**Mémoire en réponse aux observations du public lors de l'enquête publique unique portant sur l'autorisation loi sur l'eau, la déclaration d'intérêt général, la déclaration d'utilité publique et de l'enquête parcellaire, en vue de la réalisation d'aménagements hydrauliques hameau des Portes, rue du Clos Prétot et hameau de la Gripperie sur le territoire de la commune de BERNIERES.**

30 juin 2023

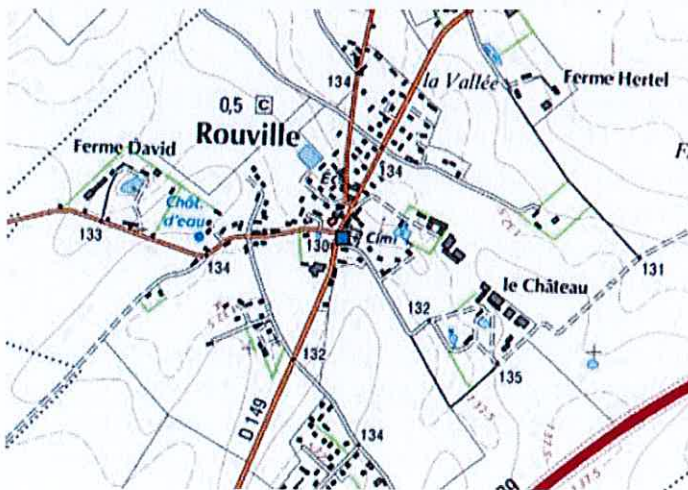
Page 39 : Où se trouve le « Puits situé sur la commune de BERNIERES »

Le puit pris en compte dans le DLE est situé sur la commune de Rouville Lieu-Dit L'Eglise Carrefour D. 52 -D. 149.

La carte est extraite du SIGES Seine Normandie.
